DIRECTION DES ÉVALUATIONS ENVIRONNEMENTALES

**Rapport d'analyse environnementale
pour le projet de construction de la route 117
contournant la ville de Rouyn-Noranda
par le ministère des Transports**

Dossier 3211-05-434

Le 7 mars 2011

Figure 1 : Variante de prolongement de la rue des Lilas

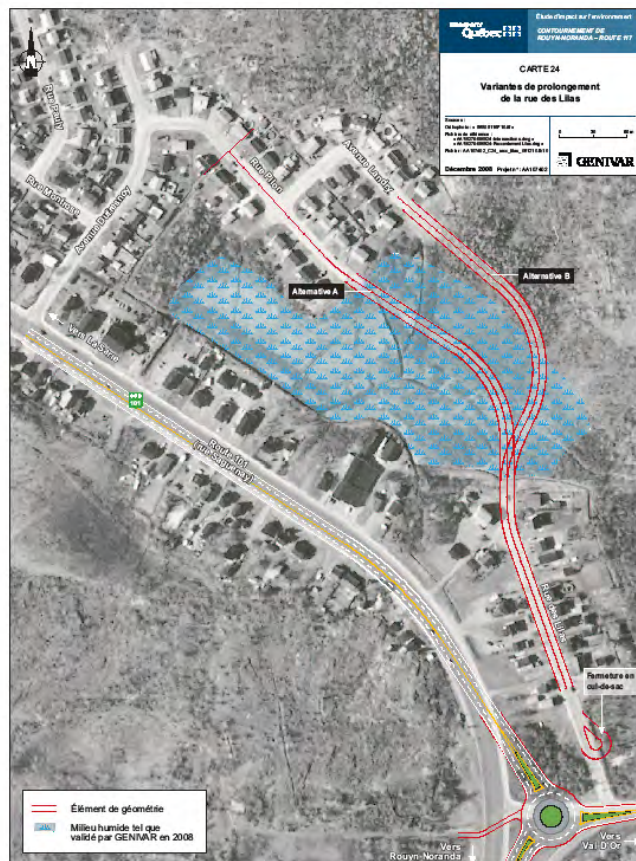
Les résidents de la rue des Lilas ont présentement un accès à la route du Golf, la rue des Lilas étant fermée en cul-de-sac à son extrémité nord. Le projet propose la fermeture définitive de cet accès et permettrait plutôt le prolongement de la rue des Lilas vers le nord, jusqu'à l'avenue Landry. L'étude du MTQ conclue que cette modification résulterait en un léger détour, de moins de deux minutes, pour les déplacements vers le centre-ville. Le MTQ évalue la distance du détour à environ 1,1 à 1,4 km. Une autre solution étudiée fut celle de prolonger la rue des Lilas vers la rue Pilon. Toutefois, cette possibilité a été écartée puisqu'elle aurait dégradé davantage le milieu humide présent entre ces deux quartiers (Figure 1).

En audience publique, les résidents de ce secteur ont demandé à ce que d'autres solutions soient étudiées, dont l'option d'une quatrième branche au carrefour giratoire double ainsi que celle

d'une entrée unidirectionnelle du côté de la rue Saguenay et d'une sortie, également unidirectionnelle, du côté de la voie projetée. Le MTQ a étudié ces deux options. Pour des raisons techniques, la première option n'est pas possible. Entre autres, le MTQ indique que la branche de la rue des Lilas serait sous-utilisée et occasionnerait un débalancement du giratoire. De plus, il y aurait une problématique supplémentaire pour la traverse des vélos. Finalement, les usagers risqueraient d'emprunter cette branche par erreur et créer ainsi une circulation non souhaitable sur cette branche.
